**INFORME Y APROBACIÓN DE LA MODIFICACIÓN DEL CONTRATO N.º 71/2020/LT01 “OBRAS DE MEJORA DE REDES DE SANEAMIENTO GESTIONADAS POR ISABEL II S. A. DE CANAL DE ISABEL II, S. A.”**

**MODIFICACIÓN N.º 4 UNIDADES DE OBRA MOD03PC029 A MOD03PC050**

**Área:** Construcción Redes de Saneamiento

**Fecha:** Febrero de 2025

- **MOD03PC029 (m) Ejecución de galería 2,20x2,20m interior.**

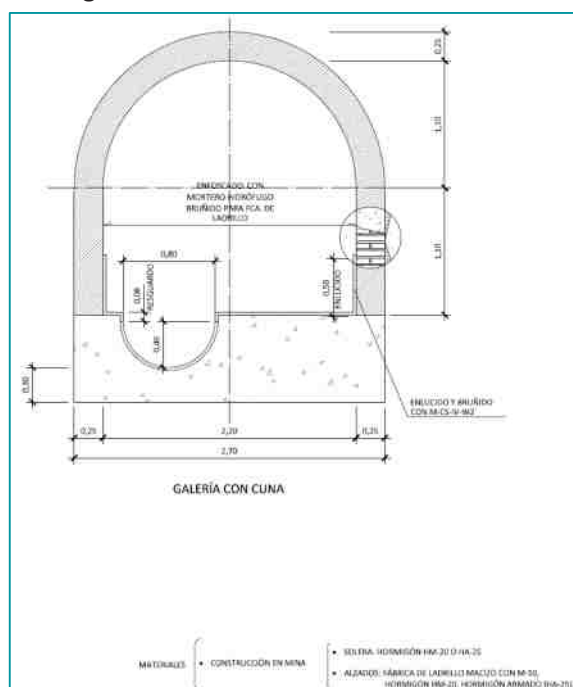
Ejecución de galería en mina de dimensiones interiores 2,20x2,20 m. Incluye suministro e instalación de todas las partidas de excavación a mano en cualquier tipo de terreno (excepto roca), solera de hormigón, conformado de cuna, encofrados planos y curvos necesarios, enfoscado, enlucido y bruñido, agotamiento y medios auxiliares necesarios, arrastre del resultado de la excavación por el interior de la galería hasta el exterior, según detalle mostrado en el apartado 2. “Causa y justificación de la modificación del contrato: interés público de la modificación” del Informe y aprobación de la modificación del Contrato. No incluye transporte a vertedero ni canon de vertido. Totalmente terminado.

Es necesaria la incorporación del presente precio contradictorio debido a la no existencia del citado precio en el cuadro de precios que rige el contrato puesto que, en determinados casos, debido al caudal circulante, las galerías Tipo I a Tipo III de las Normas para Redes de Saneamiento en su Versión 3 del año 2020NNRRS no son suficientes, por lo que se necesita ejecutar una galería en mina de mayor tamaño con la capacidad de caudal y rangos de velocidades indicados en la norma. Los cálculos han mostrado la necesidad de una galería en arco de 2,20x2,20 m de fábrica de ladrillo en consonancia con las galerías Tipo I a Tipo III.

Además, debido a que la traza discurre a una profundidad superior a los 4,5 m en viales urbanos de gran tráfico y numerosos servicios, imposibilita una apertura de zanja para la instalación de un colector tubular visible.

El detalle de dicha galería es el siguiente:

Esto obliga a introducir la unidad de obra nueva MOD03PC029 (m) de *“Ejecución de galería 2,20x2,20m interior”*.
